## 改善箇所説明図 ②

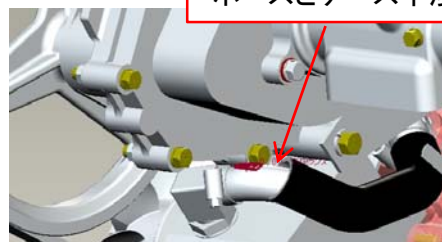
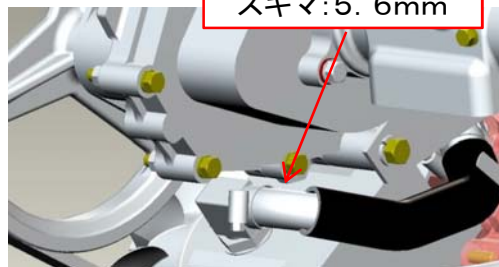
動力伝達装置において、HST(静油圧式無段変速機)ホースの取り付け角度の設計が不適切なため、ホース又はクランプがカウンターケースと接触するものがある。そのため、そのまま使用を続けると、機体振動によりホースに亀裂が発生し作動油が漏れ、最悪の場合、走行が不能となるおそれがある。

ホースとケース干渉

全車両、ホースの取り付け角度を修正する。また、ホース又はクランプに損傷がある場合は新品に交換する。

スキマ: 5.6mm
